Muralto - Comparto stazione FFS

Nodo di interscambio dei trasporti pubblici e valorizzazione urbanistica del comparto Muralto-Stazione FFS

Mandato di studio in parallelo con procedura di prequalifica selettiva

Settembre 2016

Piano situazione

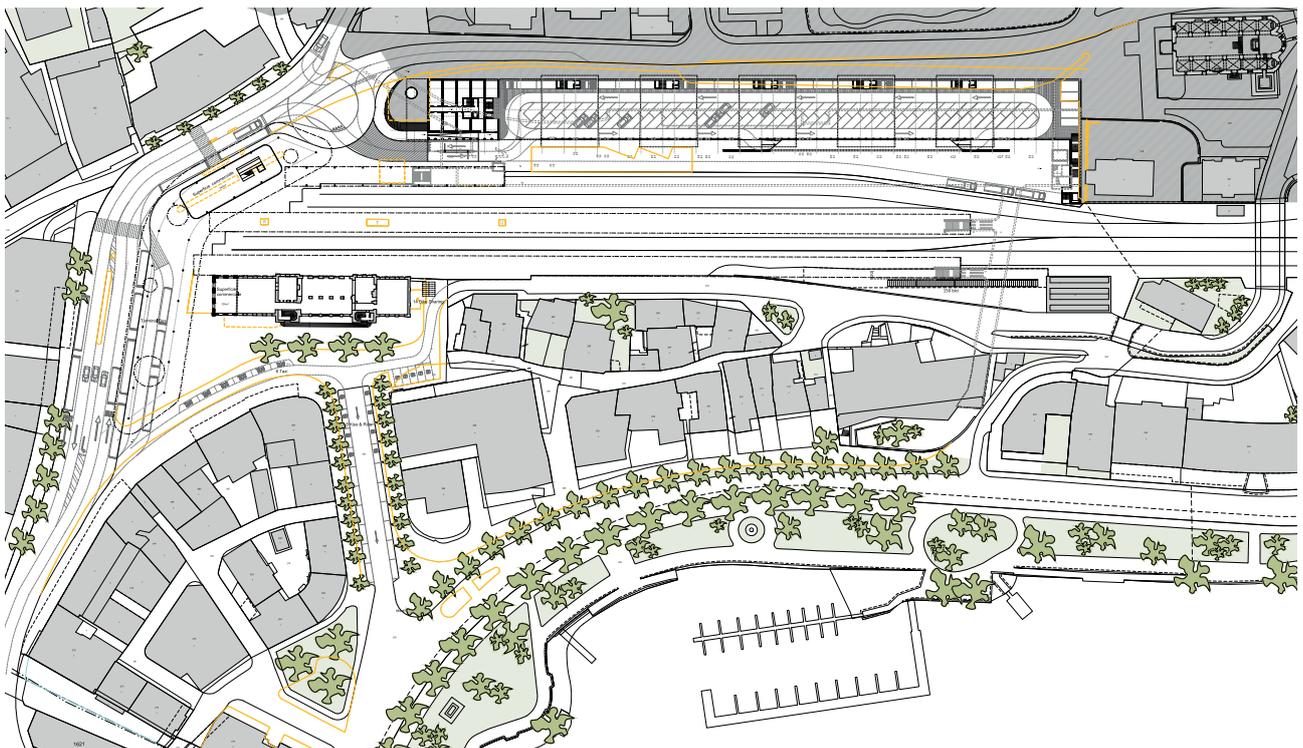
La suddivisione in tre aree funzionali (ML, TP, TIM) per ridurre i possibili conflitti tra i vari vettori di traffico è obiettivo condiviso. L'impostazione scelta non si discosta in modo significativo dalla situazione attuale, introducendo pochi e semplici accorgimenti mirati al suo miglioramento.

L'impostazione scelta esclude l'attestamento di bus in provenienza da est, i quali dovrebbero sempre andare ad invertire il senso di marcia in Via della Pace (vincolo per l'esercizio, ad es. per corse di rinforzo verso la Valle Verzasca).

La partenza dei bus dal capolinea con inversione del senso di marcia (verso lago) deve essere fattibile anche in presenza di bus passanti ovest-est in sosta presso la fermata in alto su Via della Stazione. La soluzione proposta del collegamento "Sottopasso - FART - P+R - S. Vittore" potrebbe risultare problematica rispetto alla gestione dei flussi (dimensionamento).

Le maggiori criticità si riscontrano all'incrocio semaforizzato tra via della Stazione e viale Collegiata, dove i vari vettori (TP, TIM, pedoni) confluiscono. Solo un'assoluta prioritizzazione del TP presso tale nodo potrebbe comportare un miglioramento per i tempi di percorrenza delle linee su gomma in partenza dal terminale (inversione del senso di marcia) e soprattutto limitare i potenziali conflitti.

La suddivisione dei settori per l'edificazione è chiara, sensata e attrattiva per eventuali investitori. Tuttavia la parte commerciale davanti alla stazione non è sufficiente e non è economica-

Da approfondire la tematica dell'approvvigionamento/smaltimento per il fabbricato viaggiatori così come pure per gli altri edifici.

L'ampliamento della superficie commerciale annessa alla stazione non viene giudicata appropriata.

Gli spazi pubblici proposti non rispondono esattamente alle aspettative del Comune, lo spazio antistante alla chiesa San Vitore non è sufficientemente interessante per valorizzare il monumento, e la piazza della stazione, seppur liberata dal traffico mantiene il terminal del bus. La poca interazione tra via Collegiata e l'area costruita non permette una sufficiente ricucitura del quartiere.

La ricerca è basata sulla ricerca di una grande economicità. Il progetto crea uno zoccolo per contenere i posteggi e sopra sono appoggiati cinque volumi di tre piani e una struttura di testa di sette piani ubicata sul livello ferroviario. A conclusione di questo zoccolo un piccolo volume pone un limite al sagrato. Una grande pensilina contiene la fermata dei bus e un spazio commerciale di due piani. La parte retrostante crea un collegamento alberato tra la stazione e il sagrato creando un interessante visuale verso la chiesa. Il concetto crea la vera stazione di testa. È composto dal posteggio coperto, che crea un forte limite tra la città e la ferrovia, un volume compatto ubicato a ridosso della stazione un volume costruito quale testata della stazione. Ne risulta il grande belvedere orientato sul lago e le montagne in continuazione del sagrato. La volumetria favorisce le emergenze storiche tra la chiesa di S. Vittore e il Grand Hotel.

Il concetto è composto di elementi chiaramente riconoscibili quale lo zoccolo, i sei volumi principali, il viale alberato e la pensilina. È riconoscibile una qualità urbana, non è chiaro invece il collegamento pedonale tra la stazione e il viale alberato. L'uscita degli autobus non è convincente a livello spaziale.

Apprezzata la sistemazione di via Collegiata che diventa l'ossatura principale delle percorrenze pedonali dalla Chiesa al centro di Locarno, così come anche la sistemazione della riva lago.

Tra gli aspetti critici si segnalano la definizione, il disegno e la funzionalità degli spazi tra gli edifici posti sullo zoccolo, non fruibili pubblicamente. Nemmeno la definizione della nuova entrata alla stazione convince pienamente, così come il disegno e la funzionalità dello spazio esterno davanti all'edificio di testa.

La vicinanza e i rapporti volumetrici con la chiesa, anche se moderati da un edificio più basso, appaiono deboli.

La sistemazione di Piazza stazione non convince rispetto all'aggiunta al fabbricato viaggiatori.

Piano situazione

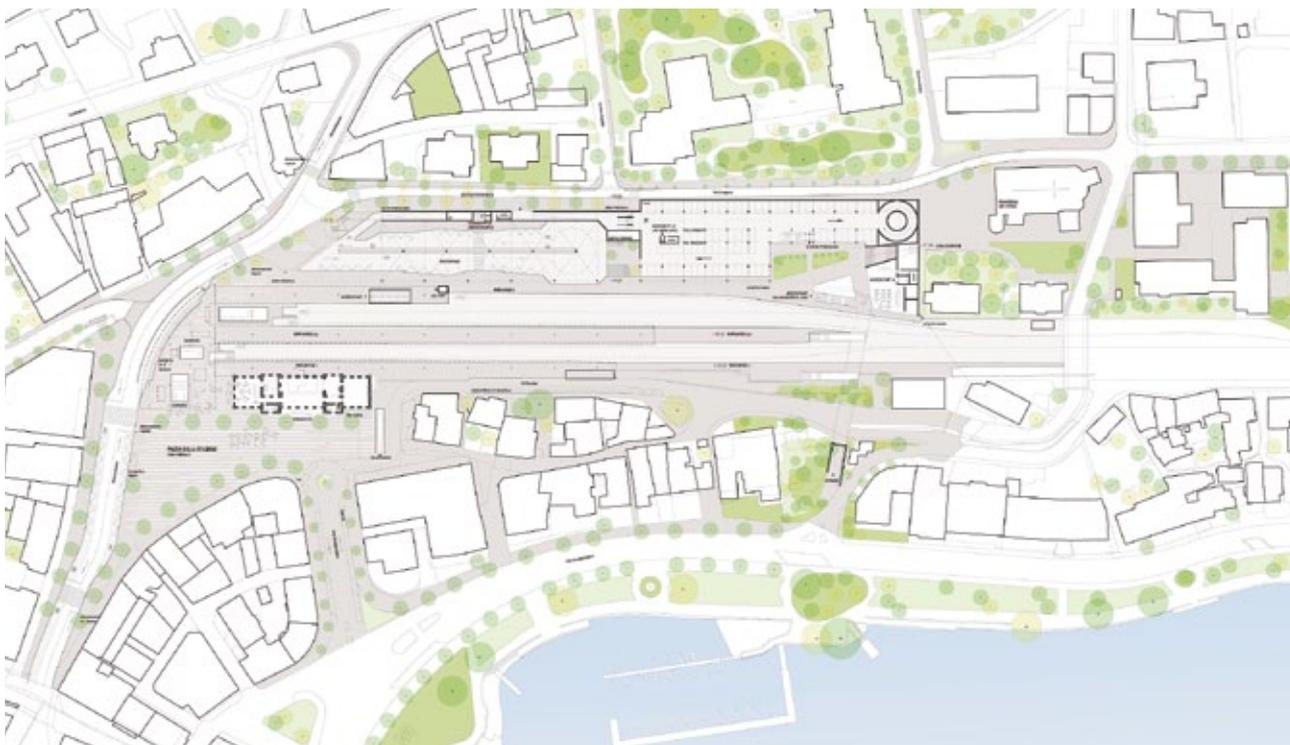
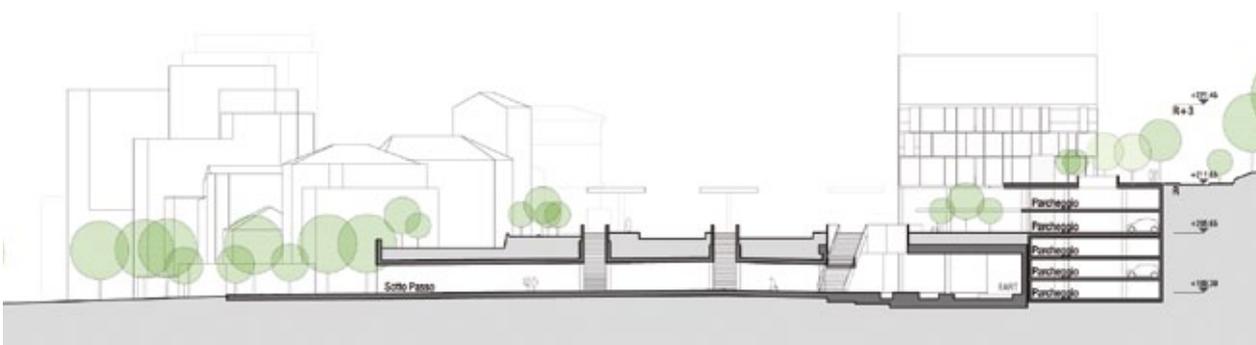
La ricerca di una relazione fra tre spazi articolati (piazza pedonale a sud, nodo ferroviario, terminale bus e parcheggi) funge da base per la progettazione del nodo intermodale e la ricerca di un volto identitario per la nuova Stazione. Il tentativo di ridurre i conflitti tra i vari vettori di traffico si declina attraverso l'integrazione del terminale bus nella nuova edificazione a nord. Viene data grande enfasi alla costruzione di uno spazio pubblico di qualità: la soluzione del nodo intermodale, nondimeno, non convince appieno per la presenza di alcuni conflitti irrisolti fra TIM e TP.

Positiva la possibilità di partire dal terminale bus nelle due direzioni (ovest / est) direttamente. Lo stallo bus 18m del terminale (il primo in arrivo) sembra essere situato all'esterno e quindi prima in zona non coperta, con relativi svantaggi per l'utenza.

La posizione proposta per il Terminale Bus non favorisce una semplice gestione dei flussi pedonali da/per gli attuali marciapiedi ferroviari.

Le maggiori criticità sono concentrate all'ingresso/uscita del terminale bus e del parcheggio, dove i vari vettori (TP, TIM, ML) confluiscono. Solo una prioritizzazione del TP in uscita dal terminale bus potrebbe mitigare gli effetti negativi, senza tuttavia garantire una efficace gestione dei flussi e un miglioramento tangibile per quanto riguarda tempi di percorrenza delle linee regionali.

La sovrapposizione del terminale bus, dei parcheggi e dei P&R crea grosse dipendenze tra i vari progetti, committenze e tappe di realizzazione. I rischi per gli investitori sono alti.

Il P&R disposto su 3 piani sotterranei non è economicamente sostenibile, visto che una tale costruzione in profondità sarebbe molto costosa.

Il concetto prevede la creazione di cinque volumi ubicati sul sedime ferroviario attraverso un sistema di pilastri. Questi volumi sono variabili in altezza da cinque e nove piani. La fermata degli autobus e i posteggi privati sono ubicati a nord dei binari. I posteggi sono ubicati a monte della FART su cinque piani interrati. La pensilina proposta delimita il perimetro della stazione. Sotto essa sono previsti due piccoli volumi commerciali. Il sagrato viene ampliato e la piazza Stazione viene resa pedonale.

Si riconosce di voler unire la montagna la lago. Si ritiene però che la sezione contraddica questa volontà. Pur apprezzando il lavoro svolto il progetto non riesce a scostarsi dalla sua schematicità.

Tra gli aspetti critici si segnalano i percorsi che portano dal sagrato e da via Collegiata alla quota del binario 5. La qualità dello spazio pubblico posto lungo questo binario e l'opportunità dei citati collegamenti pedonali verso monte suscitano qualche dubbio.

La sequenza di spazi lungo via Collegiata, in particolare quelli antistanti i nuovi edifici, non convincono pienamente: i rapporti tra spazi pubblici, ad uso pubblico e privati non appare sempre chiaro.

All'inizio di via Collegiata, l'importante altezza dell'edificio pare poco convincente e priva di riferimenti con il contesto circostante; mentre apprezzabile lo sforzo di mantenere l'ultimo edificio verso la chiesa più basso.

Infine, la gerarchia tra l'entrata alla vecchia stazione e l'accesso alla tettoia da via della Stazione non appare risolto.

Piano situazione

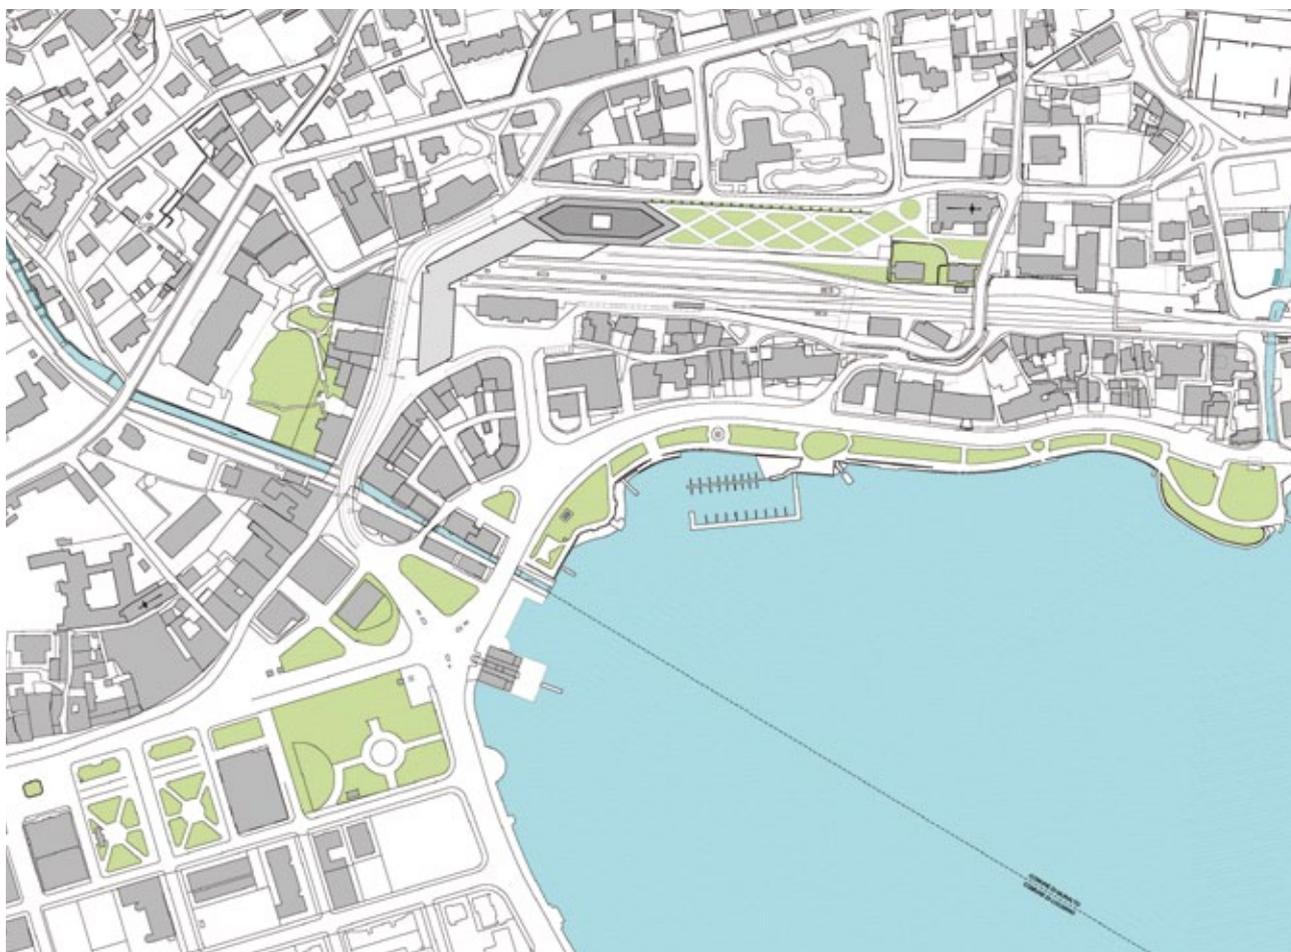
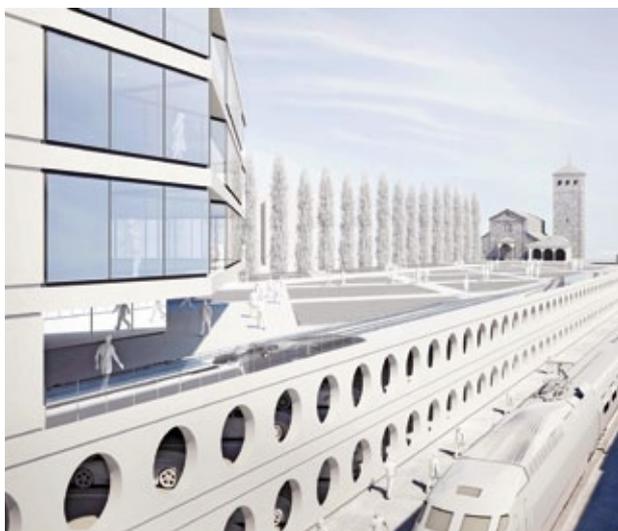
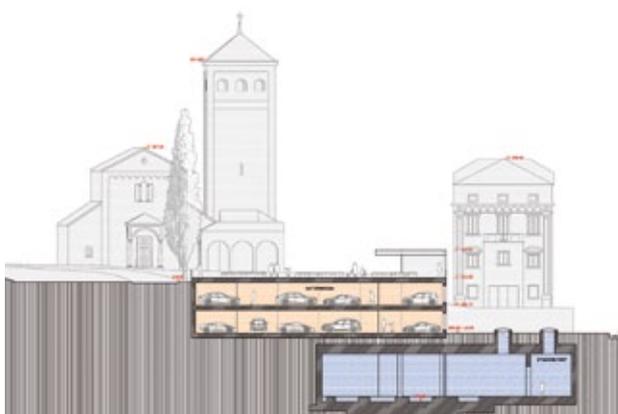
I 6 stalli sotto la pensilina per capolinea e transito ovest-est permettono la libertà di assegnazione alle singole linee; in quanto questo numero (6) è inferiore rispetto alle necessità definite nelle linee guida (8 stalli, di cui 6 per capolinea e 2 per il transito dei bus in direzione ovest-est). Ciò implica una situazione con meno spazio effettivo e la necessità di far convivere in alcuni casi più linee per stallo (a causa dell'integrazione delle linee in transito). Un grande vantaggio consiste nella possibilità di partire dal terminale bus nelle due direzioni (ovest / est) direttamente, ossia senza perdita di tempo per dover invertire la direzione.

Il concetto generale proposto fornisce risposte convincenti per ogni vettore di mobilità. La separazione delle funzioni e dei flussi garantiscono il corretto funzionamento. La permeabilità e le relazioni pedonali principali vengono comunque garantite da una rete ben ideata, a collegamento non solo degli attrattori interni al nodo intermodale, ma anche fra Muralto e Locarno, attraverso molteplici percorsi e un complesso e valorizzante sistema di spazi pubblici, che pone al centro non solo la stazione FFS, ma

Il concetto della viabilità garantisce una buona separazione del traffico e a una chiara suddivisione dei settori per l'edificazione. La concentrazione della superficie edificabile in testa al comparto è elemento di ordine del comparto e la suddivisione delle superfici per destinazione risulta interessante. In una fase di approfondimento saranno da verificare le superfici di commercio/

La qualità e la sicurezza della piazza della stazione non è convincente e sarà da approfondire. L'edificazione sopra il terminale bus può essere critica, sia dal punto di vista della tempistica (il terminale bus verrà probabilmente costruito prima) sia dal punto di vista della procedura (il terminale bus soggiace alla legge sulle strade).

Non è chiaro infine come si svolge il carico/scarico (rifornimenti e smaltimenti rifiuti) per il fabbricato viaggiatori così come pure per gli altri edifici. Il parcheggio in superficie viene giudicato positivamente, in particolar modo per quanto riguarda l'economicità della realizzazione.

Il concetto contiene un grande potenziale di sviluppo e permette di salvaguardare un grande spazio vuoto al interno del tessuto urbano. Il progetto si fonda su una chiarezza concettuale di separazione degli elementi pubblici e privati.

Apprezzato in particolare il grande parco pubblico posto sullo zoccolo, il quale è in grado di non solo rispettare ma anche valorizzare la Chiesa di San Vittore, riportando in un certo modo il contesto alla sua storicità.

Tra gli aspetti critici o passibili di miglioramenti si segnalano in particolare il disegno della piazza della stazione e della uscita/entrata pedonale su/da via Stazione. In entrambi i casi, si segnala qualche perplessità riguardo all'attrattiva d'uso di questi spazi da parte dei pedoni. Un discorso analogo vale per l'uscita del sottopasso a lago.

Piano situazione

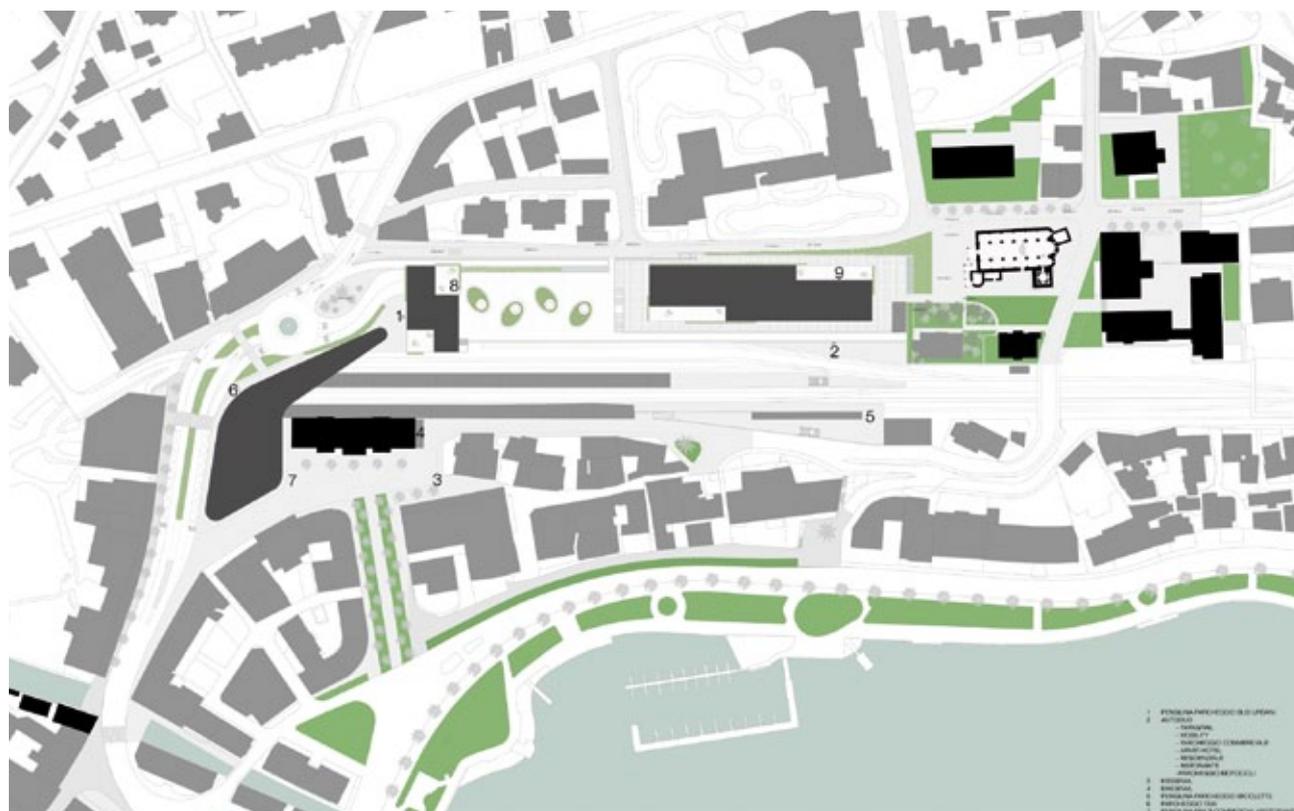
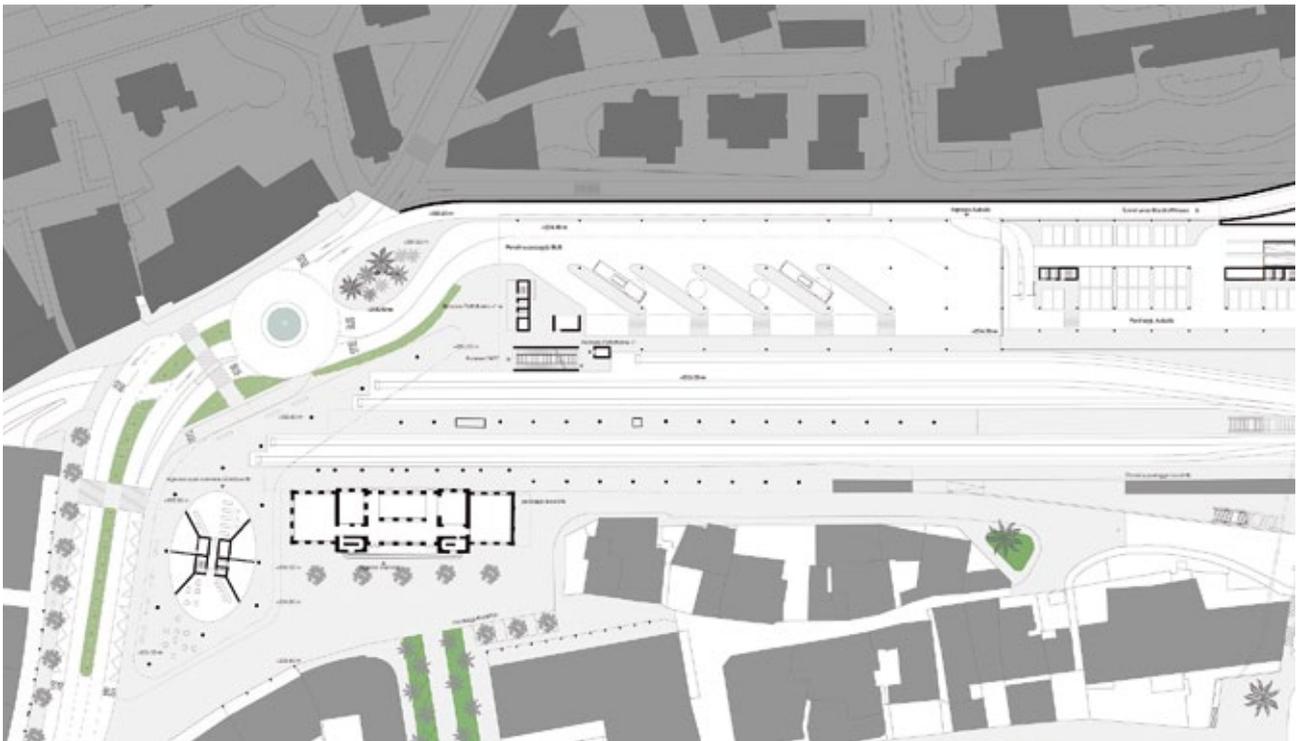
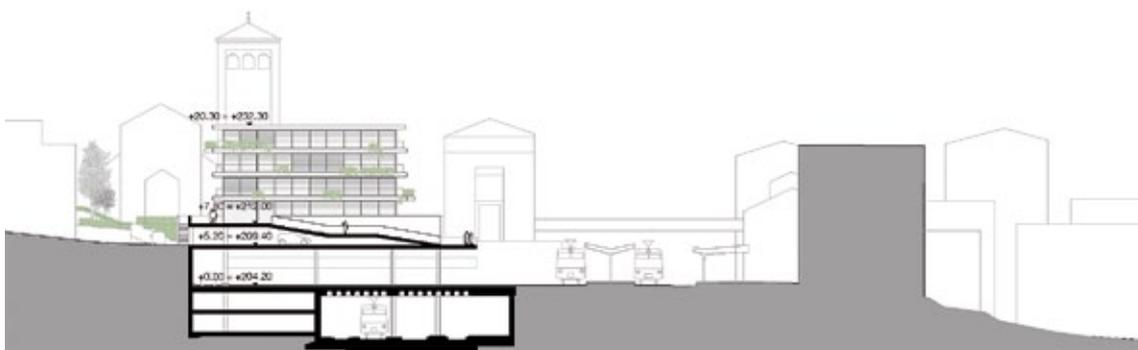
La collocazione delle superfici commerciali davanti alla stazione è molto interessante.

La sovrapposizione del terminale bus, dei parcheggi e dei P&R crea grosse dipendenze tra i vari progetti, committenze e tappe di realizzazione. I rischi per gli investitori sono alti.

Il P&R disposto su 2 piani sotterranei non è economicamente sostenibile, visto che una tale costruzione in profondità sarebbe molto costosa. La doppia corsia d'entrata e d'uscita dal terminale bus e dal parcheggio non convince.

Non è chiaro come lo spazio aperto sopra il terminale bus sia accessibile e da chi venga utilizzato.

La lettura del luogo è molto precisa sull'insieme del territorio urbano. Il concetto prevede la creazione di una piattaforma e una pensilina. Sulla piattaforma sono ubicati due volumi. Sulla piattaforma che divide il traffico veicolare da quello ferroviario, appoggia un volume alto di nove piani verso il centro urbano, il secondo è di quattro piani sopra la seconda piattaforma. Quest'ultima raggiunge la quota della chiesa.

La pensilina libera definisce il limite della stazione. In vicinanza della stazione è ubicato uno spazio commerciale. La fermata degli autobus è posta sotto la piattaforma a quota dei binari. Questa soluzione necessita di una rotonda importante su via della Stazione. Davanti alla stazione sono previsti posteggi di poca durata. I posteggi sono realizzati con quattro piani inferiori che raggiungono quasi la quota di percorrenza della FART. Il concetto propone una variante con una parte di via Collegiata interrata con una rampa di elevata pendenza.

L'idea dell'interramento della strada permette un collegamento tra gli elementi a monte e tra quelli a valle. Si apprezza il grande impegno fatto per suggerire questa soluzione, con degli approfondimenti molto dettagliati. È però poco influente sulla qualità spaziale. Si considera problematico il rapporto tra sagrato e il volume orizzontale. Il concetto non risolve a

pieno le tematiche poste dai Committenti, non crea delle qualità urbane particolari. La proposta per i bus e per i posteggi implica una costruzione interrata di grande dimensioni. La sezione sotto la piattaforma coinvolge il livello dei binari senza una delimitazione precisa.

Non convincente anche l'altezza dell'edificio di testa, non giustificata rispetto al contesto in cui si inserisce e al disegno e alla funzionalità della tettoia e degli spazi esterni coperti.
